2024年11月25日

三菱マヒンドラ農機株式会社

トラクタのリコール届出(届出番号:5580)に関するお知らせ

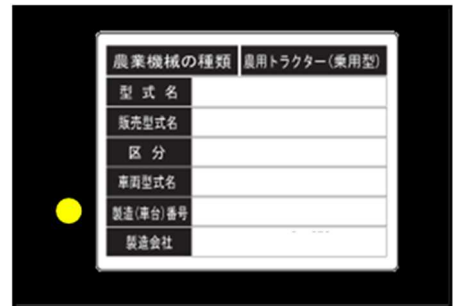
農耕トラクタのファンベルトにおいて、製造時のベルト張り調整が不適切なため、ベルト張力が過張力になっているものがある。そのため、当該ベルトが破断し、ダイナモやウォータポンプが停止してバッテリーチャージランプが点灯し、最悪の場合、走行不能に至るおそれがある。

全車両、ファンベルトとダイナモステーを新品に交換する。その後、規定のたわみ量にファンベルトを張り調整する。
